原子力発第20205号  
令和2年 9月18日

伊方発電所原子炉施設保安規定変更認可申請書の補正について

伊方発電所原子炉施設保安規定変更認可申請書の本文および別添（伊方発電所原子炉施設保安規定変更比較表）について、次のとおり補正する。

別添 伊方発電所原子炉施設保安規定変更比較表

図34 1次冷却材可変温度高（過大温度 $\Delta T$ および過出力 $\Delta T$ ）  
トリップ設定値制限図

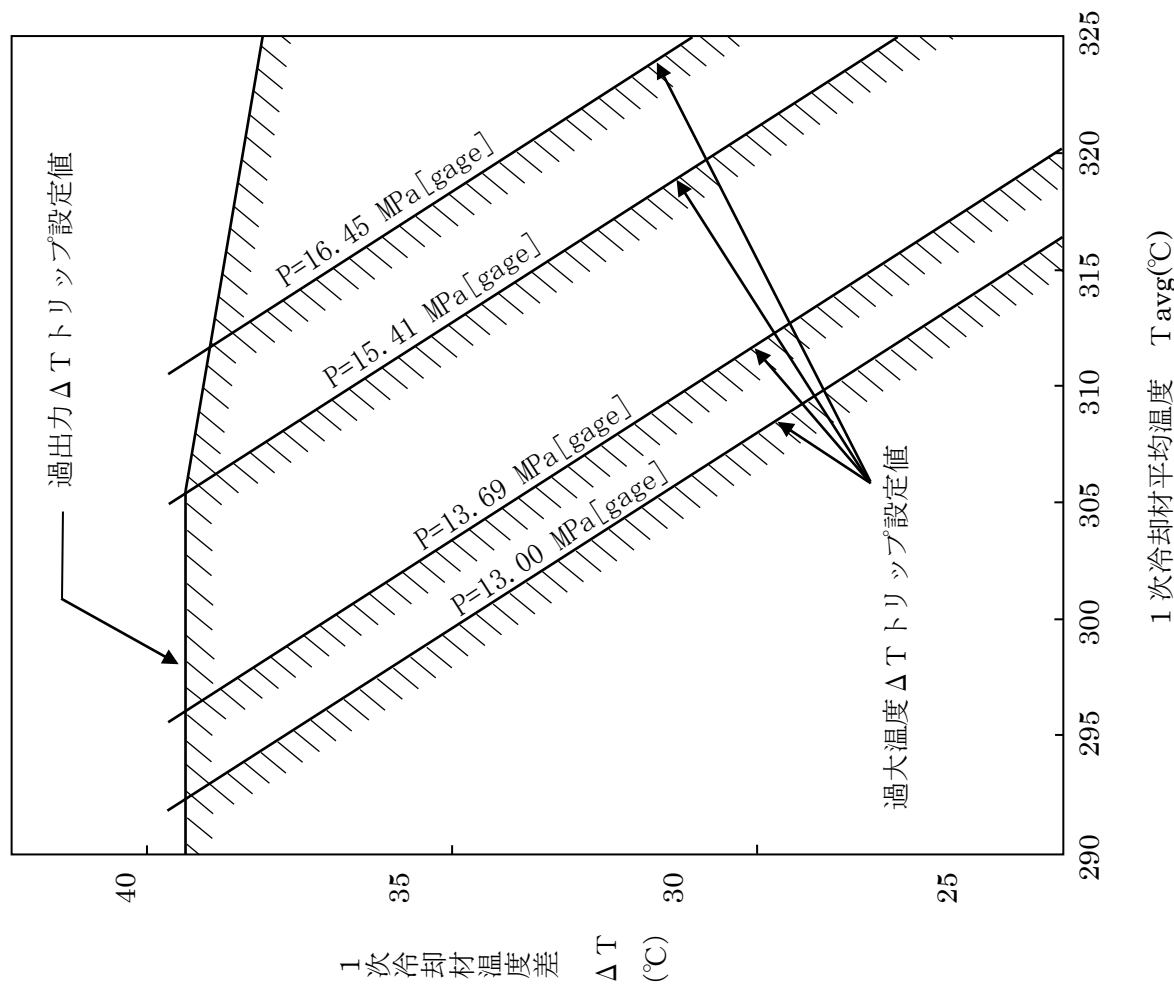
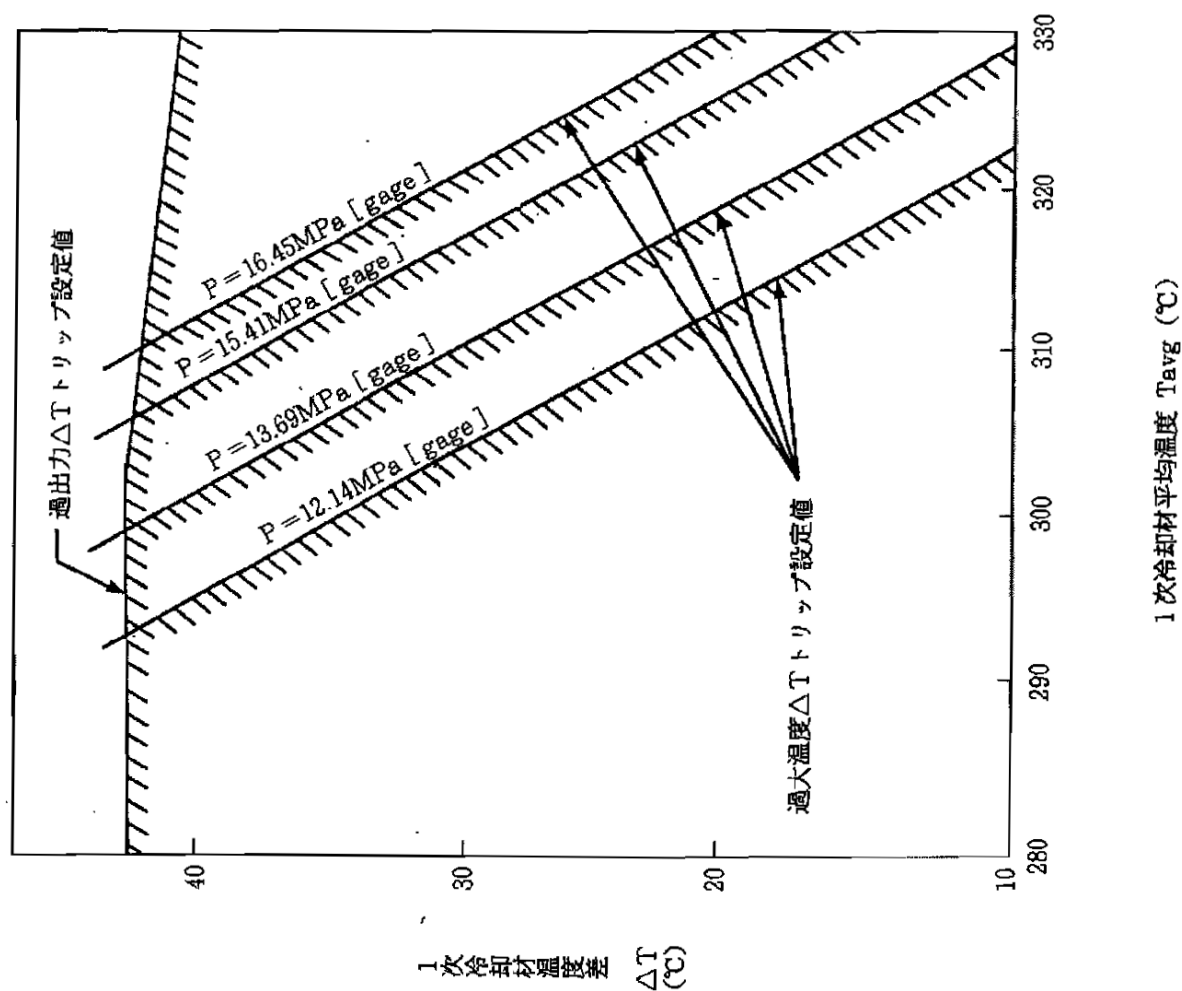
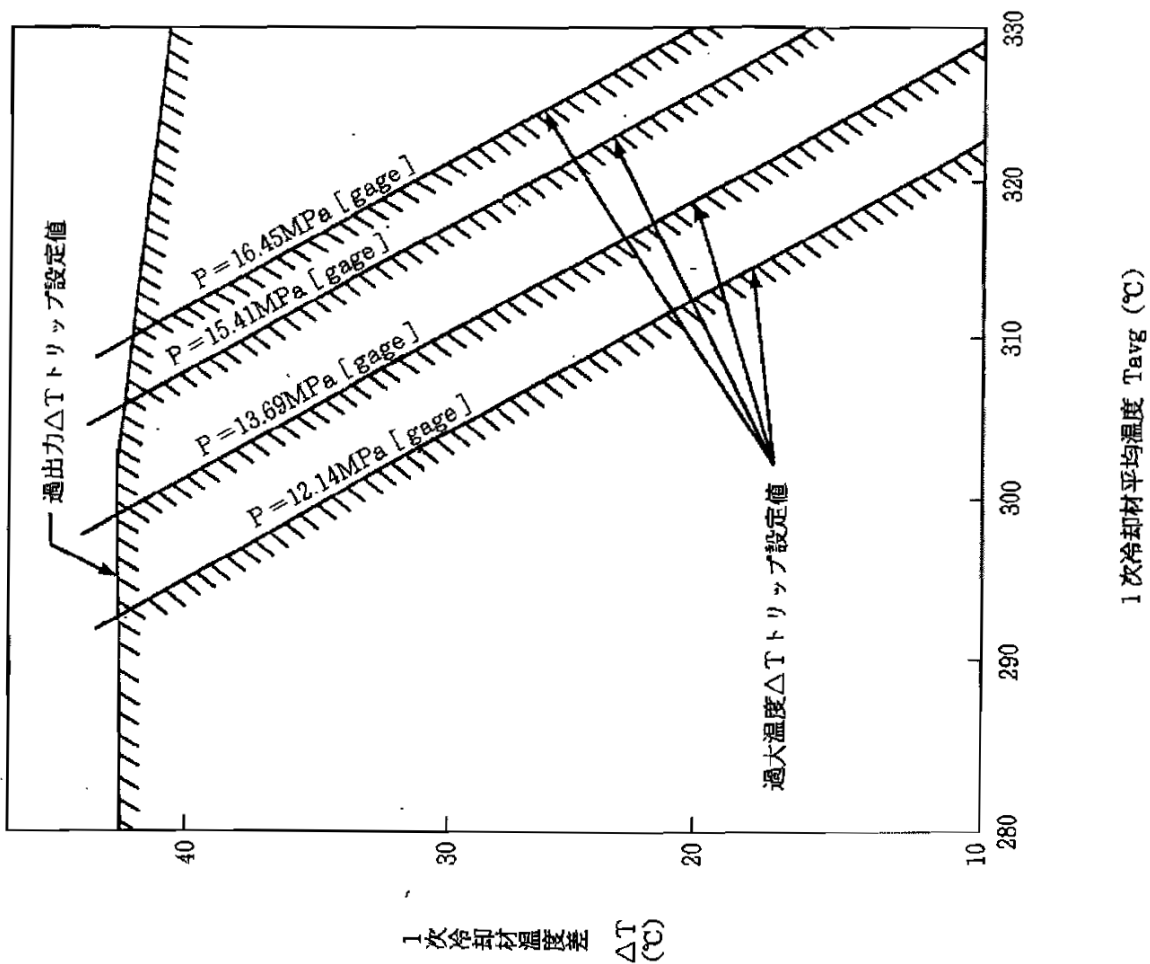
伊方発電所2号炉発  
電用原子炉施設の廃  
止措置を実施するた  
めの変更
